Rapport de prévention incendie :

OL412012/001/1SGA/RP

Concerne : Immeuble de logements Rue du Batty, 12 1348 LOUVAIN-LA-NEUVE

Mesures de sécurité et de protection contre les risques d'incendie et d'explosion

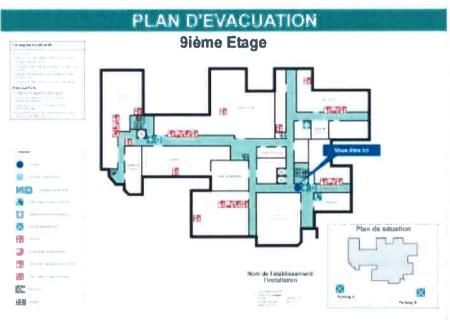
Il y a deux R. I. A (au rez-de-chaussée et au deuxième étage) qui ne sont pas conforme à la norme EN 671-1. L'enlèvement et la prise en main de la lance doit obligatoirement être subordonné à l'ouverture complète du robinet d'arrêt contrôlant l'arrivée de l'eau au robinet d'incendie.

Les RIA doivent également être équipés d'un anneau de guidage qui permettra de diriger le tuyau dans n'importe quelle direction.

Il y a lieu de respecter cette prescription et d'adapter les R. I. A.
